Bebauungsplanaufstellungsverfahren Amberg 143 „Am Südhang Hausnummern 6, 8, 10“		Vorlage 005/0260/2019 Anlage 4, Seite 1	 AMBERG
Anregungen im Rahmen der frühzeitigen Beteiligung der Öffentlichkeit	Abwägungsvorschläge der Stadtverwaltung		
Stellungnahme der Bewohnerin Am Südhang 31 vom 06.07.2018	Es wird klargestellt, dass vom Gehweg entlang der Bergauffahrt im Bereich der Bebauungsplanaufstellung kein Fernblick zur Altstadt auf Grund von Gehölzen und der Hanglage des Mariahilfberges existiert. Vom Gehweg aus wird das Dreifaltigkeitsviertel gesehen. Auch ist eine Sicht auf den Arber nicht möglich ist. Die Sichtachse verläuft entlang des Gehweges bzw. über das Gebäude Am Südhang 4. Die Sicht auf den Arber ist auch im unbelaubten Zustand durch Gehölzstrukturen, insbesondere die gehwegbegleitende Lindenallee nicht möglich. Gesehen werden kann bei guter Sicht ein Höhenrücken bei Nittenau zwischen Naab und Regen.

Anregungen im Rahmen der frühzeitigen Beteiligung
der Öffentlichkeit

Abwägungsvorschläge der Stadtverwaltung

Schnitt Am Südhang 10

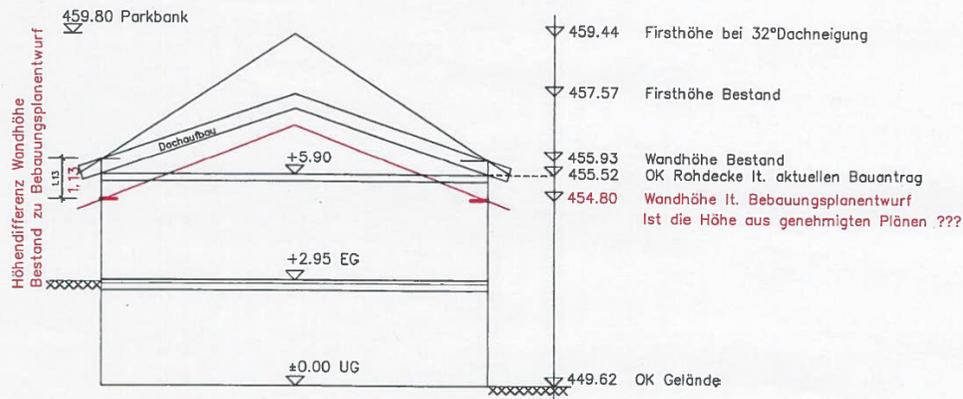
Haus Nr.	Kanaldeckel Schachtnr.	Kanaldeckel mÜNN	Höhendifferenz Straße zum UG	Niveau UG	Firsthöhe Bestand	Wandhöhe lt. Bebauungsplan	Höhendifferenz zum Bestand	446.17 mÜNN OK Kanaldeckel
6	D003	445.92	+2.38	448.30	454.37	454.50	passt	
8	D002	446.44	+2.19	448.63	456.66	455.30	-0.76	
10	D003	446.17	+3.45	449.62	457.57	454.80	+1.13

Wenn HausNr. 10 die Höhenlage nach Bebauungsplanentwurf einhalten würde, wäre die Höhendifferenz zwischen der Strasse zum UG ±0.00 nur 2.32 m, ähnlich wie bei HausNr. 8 und 6,

Beteiligung Nr. 5

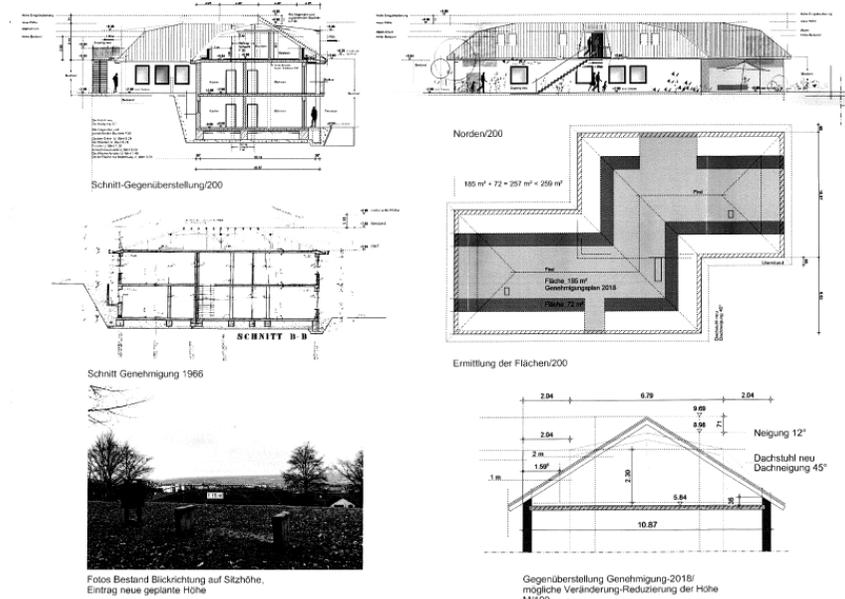
Wir möchten Ihnen aber einen unserer Meinung nach guten Kompromiss vorschlagen,
den wir Ihnen skizziert und an dieses Schreiben angehängt haben:

1. Bei dieser Art des Dachausbaues wird die Höhe um maximal 1,15 m erhöht, was die Sicht über das Haus kaum einschränken würde.
2. Eine Walmdachlösung (s. Skizze) könnten wir uns ebenso vorstellen, was auch in der Länge keine Einschränkung der Sicht bedeuten würde.
3. Auf unserem Grund befinden sich drei Buchen, die die Sicht in das Dreifaltigkeitsviertel am stärksten beeinflussen, diese würden wir (natürlich nur nach Genehmigung durch die Stadt) durch kleinere Bäume ersetzen.

Nach dem Gebot des geringstmöglichen Eingriffs stellt bei Abwägung des oben genannten Belangs mit den privatrechtlichen Belang des Eigentums die Planungsalternative Mansardwalmdach mit geringer Erhöhung des Firstpunktes eine Lösung dar, welche beiden Belangen gerecht wird.

Daher wird neben einem winkelgleichen Walmdach mit 19 ° auch ein Mansardwalmdach mit einer Dachneigung von 12-45° zugelassen. Sonstige Walmdachformen sind ausgeschlossen.

Die Firsthöhenpunkte werden dem angepasst und werden um 1,15m angehoben, somit ist eine adäquate und der Wohnlage und dem Bodenrichtwert angemessene Bebauung ermöglicht.
